notitie

2025-011911

Aanvullende gegevens aanvraag flora- en faunavergunning RWZI Hattem

Figuur 1 Schematische weergave van enkele gebouwen binnen het RWZI-terrein.

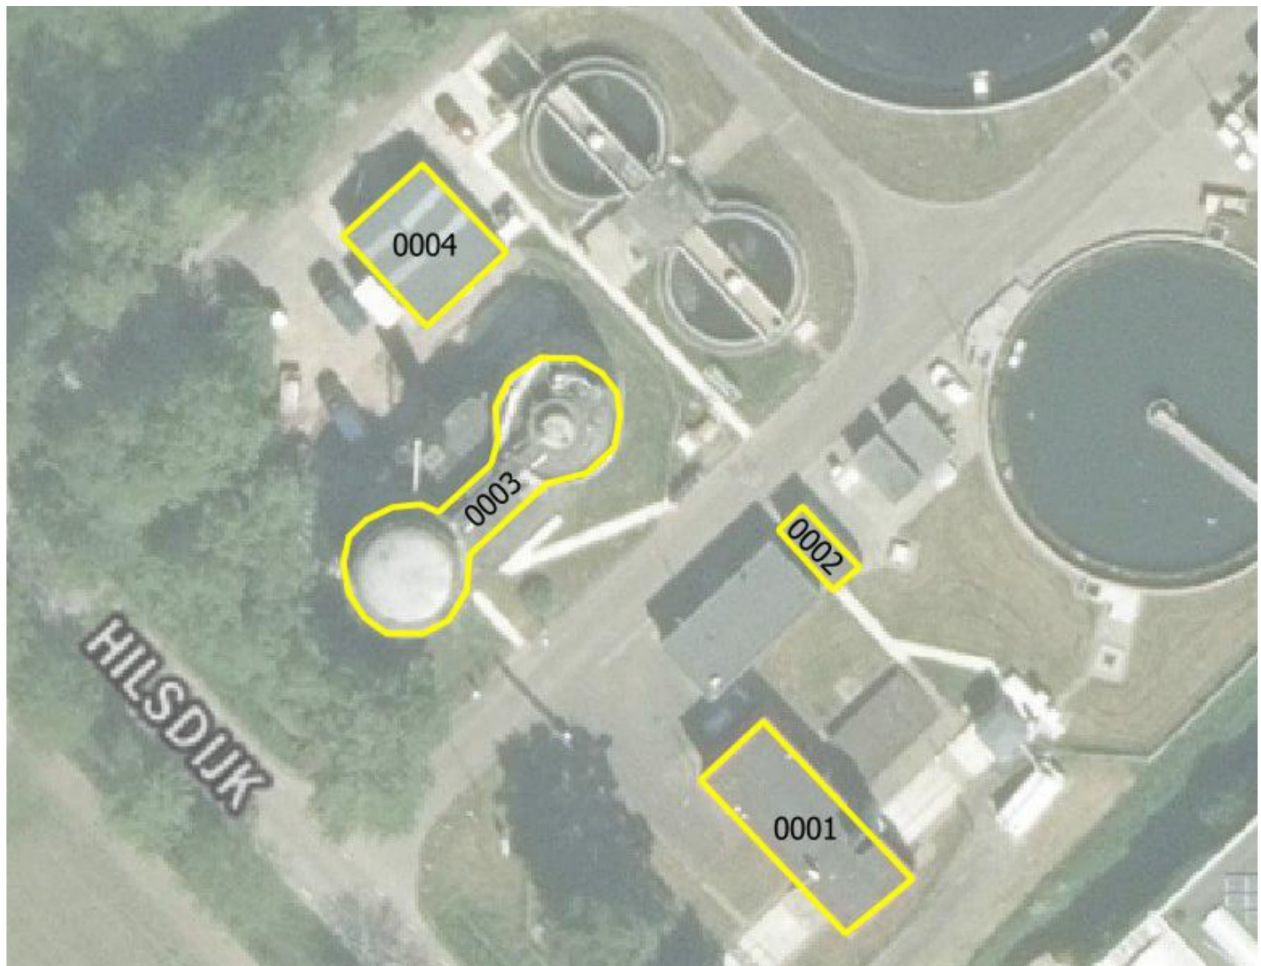
Opmerkingen 4 en 6 van het verzoek om aanvullende informatie van 28 oktober 2025 hadden betrekking op het onderzoek naar vleermuizen. Enkele van de avondbezoeken zijn maar door één onderzoeker uitgevoerd. In totaal zijn in ieder geval vier gebouwen in potentie geschikt voor vleermuizen, met de slibtanks zijn dit er zes. Het is niet mogelijk dat één onderzoeker vier gebouwen ten allen tijde voor minimaal 75% kan overzien, laat staan zes. Alleen al voor één gebouw is dit onmogelijk. Aangegeven wordt dat doordat kraamverblijfplaatsen in de avond relatief makkelijk op te sporen zijn door de meerdere uit- en invliegers, er twee ochtendrondes zijn uitgevoerd, waarbij verblijfplaatsen makkelijker waar te nemen zijn door het lange invliegen, en er steeds rond is gelopen, geen zomer- of kraamverblijfplaatsen zijn gemist. Dit is onvoldoende onderbouwing. Het uitgevoerde onderzoek voldoet niet aan de

minimale vereisten uit het Vleermuisprotocol, zowel qua het aantal onderzoekers als de onderzoekstijden, welke voor in ieder geval twee vleermuissoorten (gewone grootoorvleermuis en meervleermuis) te kort is voor meerdere van de onderzoeksrondes. De onderbouwing ter uitsluiting van deze soorten is onvoldoende. Het valt niet uit te sluiten dat verblijfplaatsen zijn gemist. Het vleermuisonderzoek dient daarom opnieuw uitgevoerd te worden, waarbij wél voldaan wordt aan de minimale vereisten van het Vleermuisprotocol voor alle potentieel aanwezige soorten. Ditmaal dienen de slibtanks ook actief betrokken te worden bij het onderzoek. Deze vergunningaanvraag kan ingetrokken worden en opnieuw ingediend wanneer het onderzoek is uitgevoerd. Dit kunt u doen via het Omgevingsloket. Een andere optie is deze vergunningaanvraag op te schorten tot het onderzoek is uitgevoerd. Indien voor de laatste optie wordt gekozen dient dit aangegeven te worden in de vorm van aanvullende informatie via het Omgevingsloket.

Op basis van de uitgevoerde quickscan veldbezoek bleek dat 4 gebouwen enige potentie hadden als verblijfplaats van gewone en ruige dwergvleermuis (zie voor locaties figuur 1). Destijds is beoordeeld dat in alle gebouwen voldoende grote toegangen tot geschikte verblijfplaatsen (bijvoorbeeld open stootvoegen) ontbreken voor grotere soorten als laatvlieger, meervleermuis en gewone grootoorvleermuis. Na herbeoordeling van de gebouwen door vleermuisexperts binnen Ecogroen zijn uiteindelijk twee gebouwen beoordeeld als potentieel geschikt voor vleermuizen:

- Gebouw 0001: smalle ruimte tussen boeiplanken en stenen gevels die toegang bieden tot de spouwmuur.
- Noordelijke slibtank (gebouw 0003): smalle, open stootvoegen aan de West- en noordgevel die toegang bieden tot de spouwmuur¹.

¹ In de vragen van de provincie Gelderland is ten oprechte gesteld dat gebouw 0003 niet is meegenomen met het onderzoek door Ecogroen, omdat het gebouw deels ongeschikt is als verblijfplaats voor vleermuizen. Tijdens het onderzoek door Ecogroen heeft het vleermuisonderzoek zicht toegespitst op de meest noordelijke slibtank die wel is beoordeeld als een geschikte verblijfplaats voor vleermuizen (in figuur 1 het meest noordelijke rondje behorend tot gebouw 0003).
